Lageplan
zum Bebauungsplan Kienleiten West II (Am Hohen Ruck) - Deckblatt Nr. 1

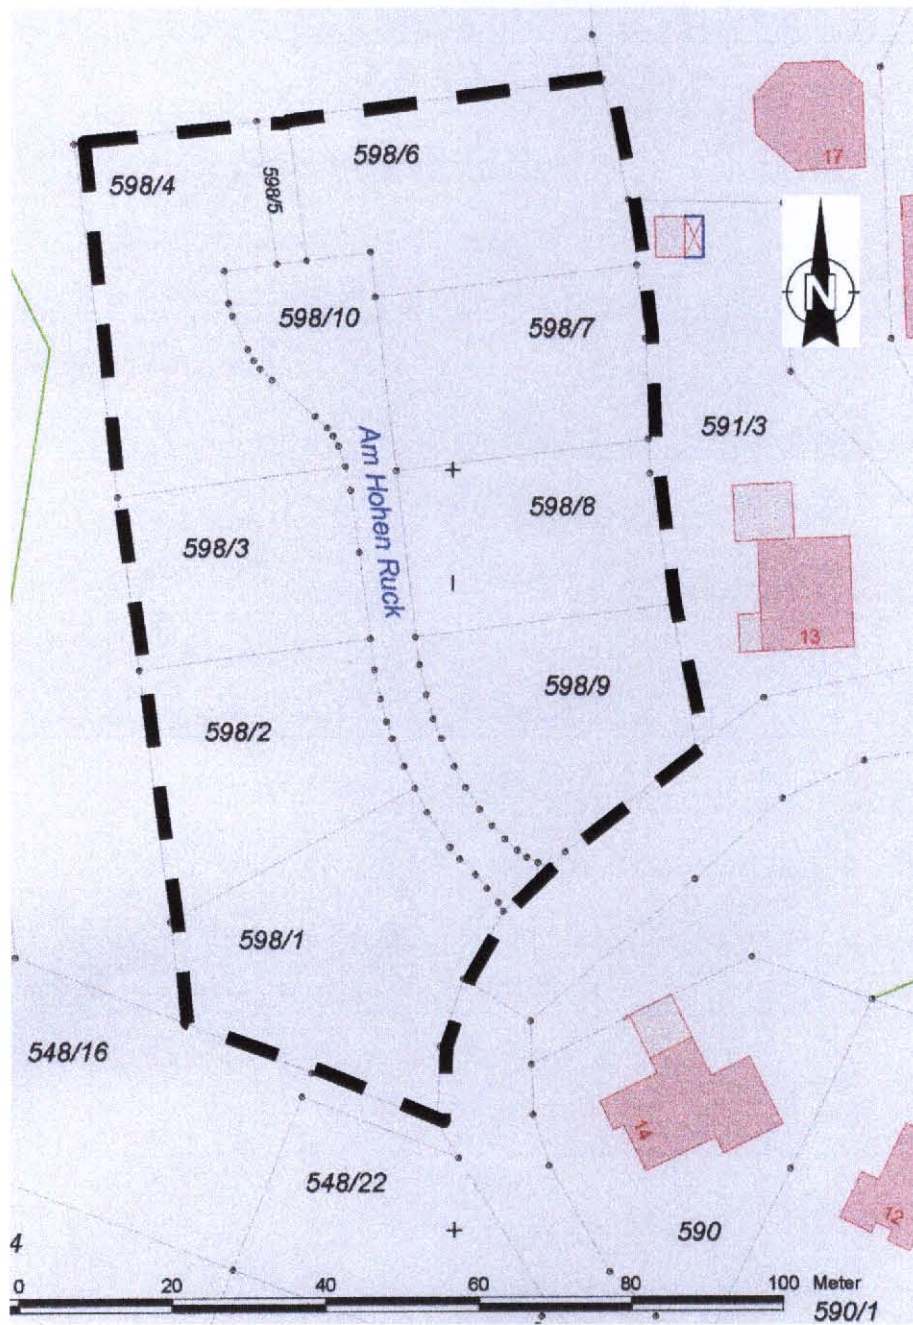
- Dachformen: Zugelassen sind auch Walmdächer und Zeltdächer.
 - Es wird zusätzlich die Dachneigung 15 – 22° für Walm- und Zeltdächer aufgenommen.
 - Die Festsetzung von zulässigen Seitenverhältnissen (1,2 : 1,0) wird für Walm- und Zeltdachhäuser aufgehoben.
 - Für den Typ U+E+I wird eine max. Wandhöhe von 6,80m, traufseitig festgesetzt.
 - Die Geschossigkeit U+E+I ist für alle Parzellen zulässig.
 - Dachgauben sind erst bei einer Dachneigung von 30° des Hauptdaches zulässig.
- In allen übrigen Punkten bleibt der rechtsgültige Bebauungsplan unberührt.

Im rechtsgültigen Bebauungsplan wurde das Satteldach als Standarddachform vorgeschrieben. Verstärkt wollen aber nun Bauherren Walmdächer und Zeltdächer erstellen. Diese Dachformen soll den Bauherren generell gestattet werden.

Aufgrund der Hanglage der Baugrundstücke und der örtlichen Nachfrage sieht der Gemeinderat Handlungsbedarf für eine entsprechende Änderung. Den örtlichen Gegebenheiten soll Rechnung getragen werden, um möglichst vielen Bauwerbern die Möglichkeit zu eröffnen im Genehmigungsverfahren bauen zu können. Die Änderung ist auch im Hinblick auf die Ortsgestaltung nach Ansicht des Gemeinderates vertretbar.

Die neu zugelassenen Dachformen „Walmdach“ und „Zeltdach“ bedingen eine andere Dachneigung. Eine Ergänzung der Festsetzungen des Bebauungsplanes ist hierdurch geboten.
